**Oggetto:** Procedimento di Valutazione Impatto Ambientale intervento di adeguamento della piattaforma stradale e messa in sicurezza della S.S. 4 Via Salaria dal km 56+000 al km 64+000 (lotto 1) e dal km 64+000 al km 70+800 (lotto 2).  
Soggetto proponente: Soc. ANAS S.p.A.- (Codice procedura ID\_VIP/ID\_MATTM)  
**Osservazioni art. 24 comma 3) del D.lgs n. 152/2006 e ss.mm.ii.**

Progetto Definitivo per l'intervento di adeguamento della piattaforma stradale e messa in sicurezza della S.S. 4 Via Salaria dal km 56+000 al km 64+000 (lotto 1) e dal km 64+000 al km 70+800 (lotto 2).

**STRADA STATALE 4 "VIA SALARIA"**  
**Adeguamento della piattaforma stradale e messa in  
 sicurezza dal km 56+000 al km 64+000**

**PLANIMETRIE ASSE PRINCIPALE**  
**PLANIMETRIA DI PROGETTO**  
 TAV. 5 di 5

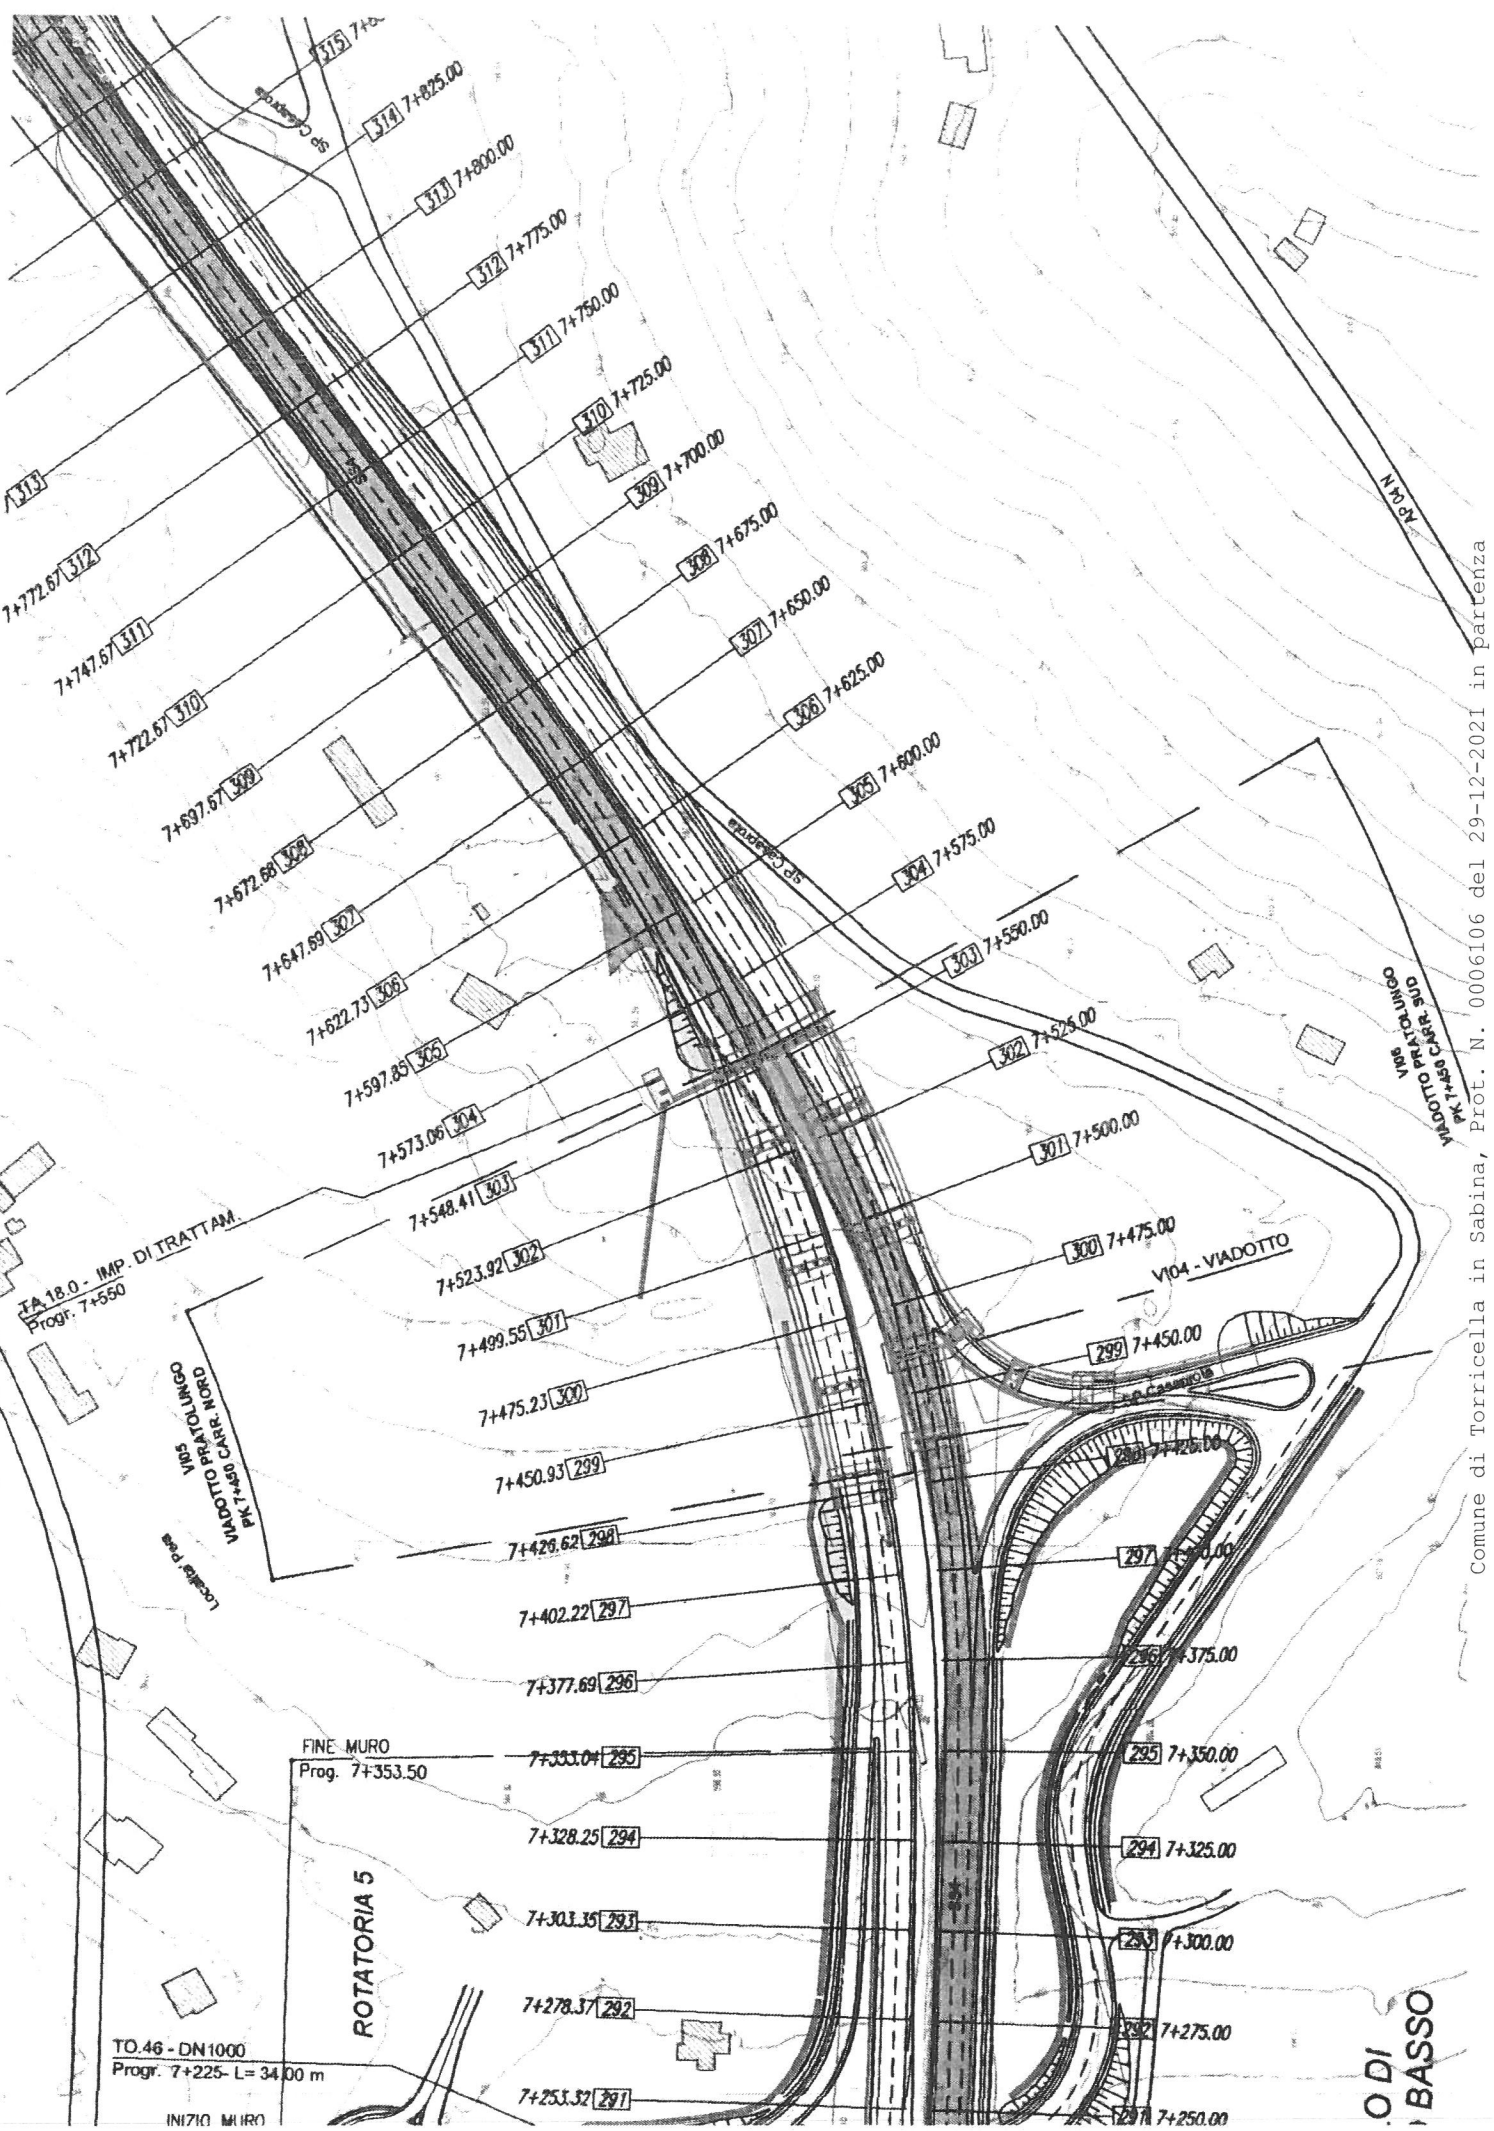
1) Il progetto non tiene assolutamente conto dei due varchi esistenti che attualmente garantiscono l'ingresso all'impianto di distribuzione carburanti e l'uscita sulla SS4 Salaria, al km 63+760 c.a., lato sx della SS. n. 4 "Salaria" direzione Roma, ricompresi tra la Sezione progettuale 7+647,69 (307) e la Sezione 7+597,85 (305) riferimento elaborato P01PS00TRAPL05.

2) Il nuovo tracciato interno a doppio senso di marcia, parallelo alla SS4 Salaria direzione Roma, che dall'abitato della frazione di Ornaro Basso dovrebbe consentire, comunque al solo traffico locale, di raggiungere l'impianto di distribuzione carburanti, termina incomprensibilmente su un lotto privato a servizio di altra attività commerciale, formando così una strada pubblica senza uscita, priva di ogni finalità, determinando gravi limitazioni ai veicoli, che diversamente dovrebbero raggiungere il distributore, violando

La soluzione progettuale, determinerebbe anche un potenziale pericolo alla circolazione, a causa delle manovre e delle inversioni di marcia effettuate da tutti i veicoli e soprattutto dei mezzi pesanti (autobotti di rifornimento), costretti a raggiungere nuovamente in senso inverso, l'abitato della frazione di Ornaro Basso, concentrando così tutto il traffico in prossimità del cavalcavia, primo di ogni adeguato spazio per consentire in sicurezza le manovre e il transito delle autobotti di rifornimento.

**3)** La scelta progettuale adottata da ANAS spa, oltre a determinare forti limitazioni al traffico e soprattutto ai mezzi pesanti, arreca un grave danno economico alla società, che privata degli attuali varchi sulla SS4 Salaria, si vedrebbe costretta alla chiusura dell'impianto di distribuzione carburanti, l'unico presente in direzione Roma, dall'uscita della galleria di San Giovanni Reatino.

A circa 100 mt dell'attuale accesso all'impianto di distribuzione carburanti e precisamente in prossimità della Sezione progettuale 7+747,67 (311) c.a., si rende indispensabile prevedere l'accesso dalla SS4 Salaria e una corsia di decelerazione, parallela alla strada statale, opportunamente separata da uno spartitraffico, fino a raggiungere direttamente l'impianto di distribuzione carburanti e tutte le restanti attività commerciali e le abitazioni, concentrate nella stessa zona.

La strada interna, dovrà poi essere immessa sul nuovo viadotto VI05 "Pratolungo" carreggiata nord, adeguatamente allargato rispetto alle attuali dimensioni di progetto, fino a raggiungere la rampa interna che collega la SS4 Salaria con la rotonda n. 5.

In alternativa, nel caso di mancata realizzazione della rotonda n. 5 in loc. La Pera, prevedere l'uscita diretta sulla SS4 Salaria in prossimità della Sezione progettuale 7+499,55 (301) circa, con una corsia di immissione, come previsto in altri tratti del progetto definitivo.
